# Planungskonzept DIBAG zur Rahmenplanung zum Bebauungsplan Nr. 4350 (ehem. Milchhofareal)

Dissenspunkte

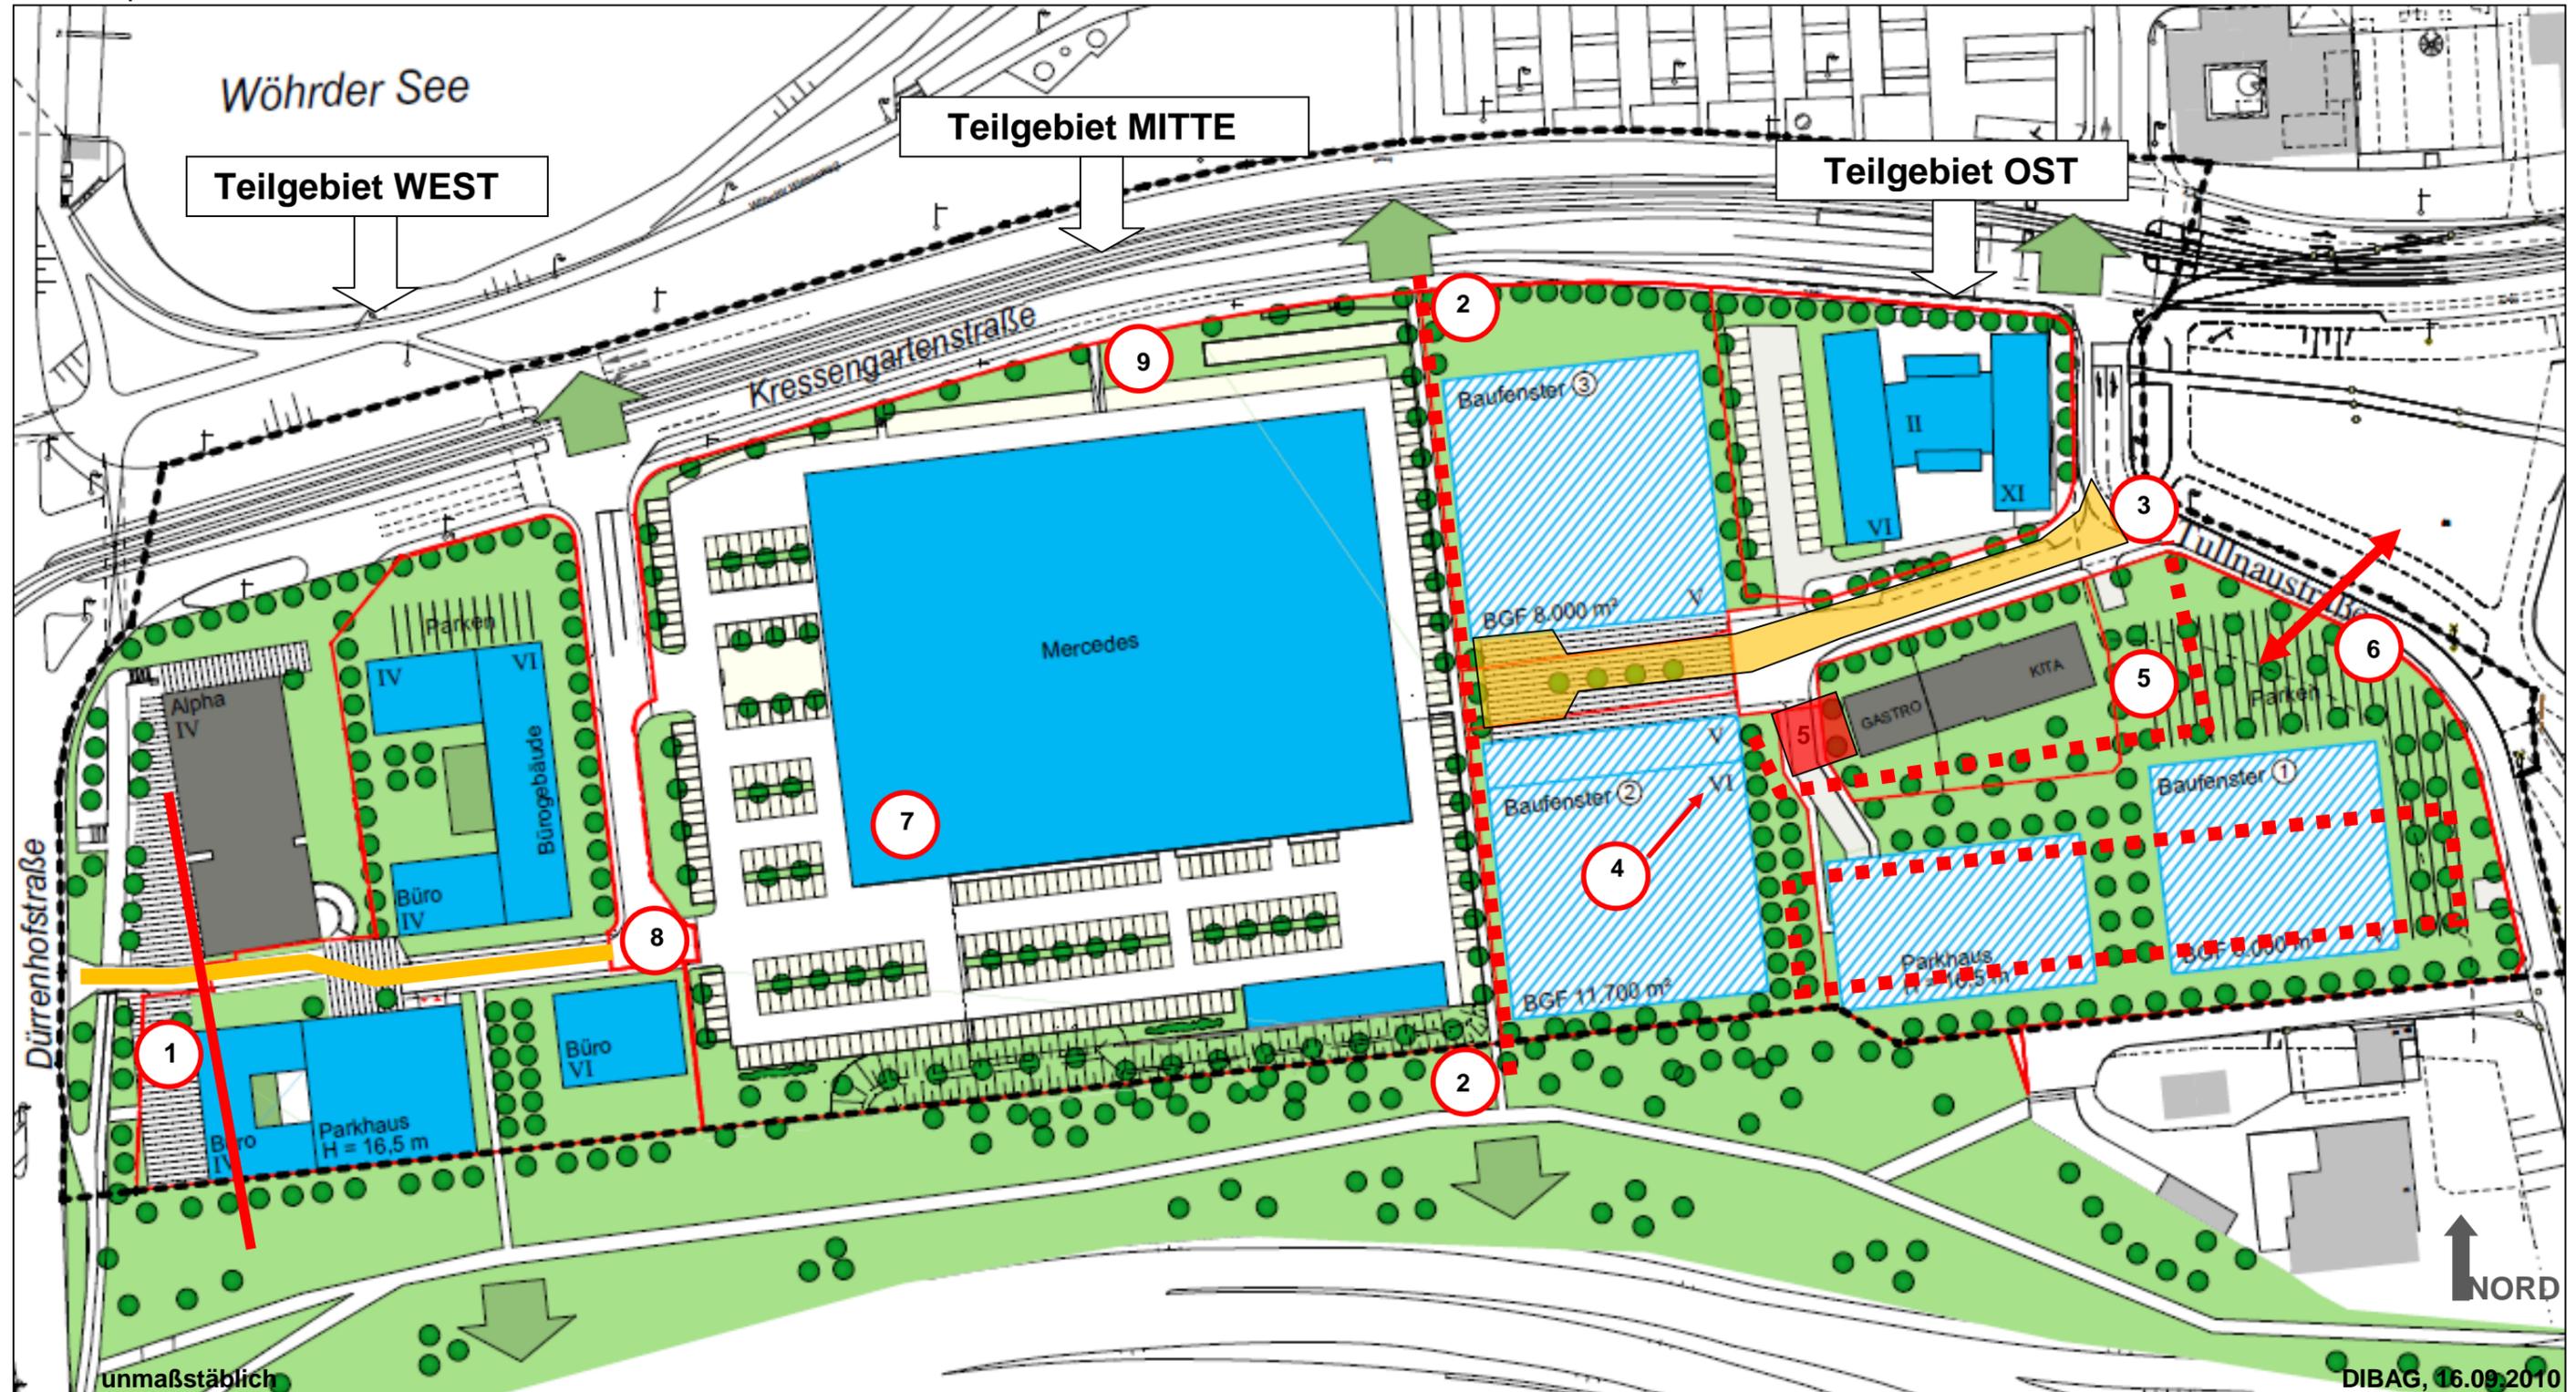
1. Einhaltung der Bauflucht (Schweizerbau)
2. Mindestabstand zur Grundstücksgrenze Mercedes  
Mind. 5 Meter, Grünzäsur, Wegeverbindung
3. Tullnaustraße / Stich wird als öffentliche Straße  
beibehalten
4. Geschosshöhen max. V Geschosse /Bauflucht
5. Erhalt des Kopfbaus, Kita-Freiflächen auf östlichen Grundstücksbereich

6. Parkflächen nur eingeschränkt möglich, Erhalt als Grünfläche im Zusammenhang mit  
Tullnaupark zu sehen, - Aufwertung / neue Qualität der Freiflächensituation
7. Baukörper Mercedes-Niederlassung –Kompaktheit bevorzugt  
BKB-Empfehlungen sind zu berücksichtigen
8. Öffentliche Widmung notwendig
9. Ein-/Ausfahrt nicht möglich
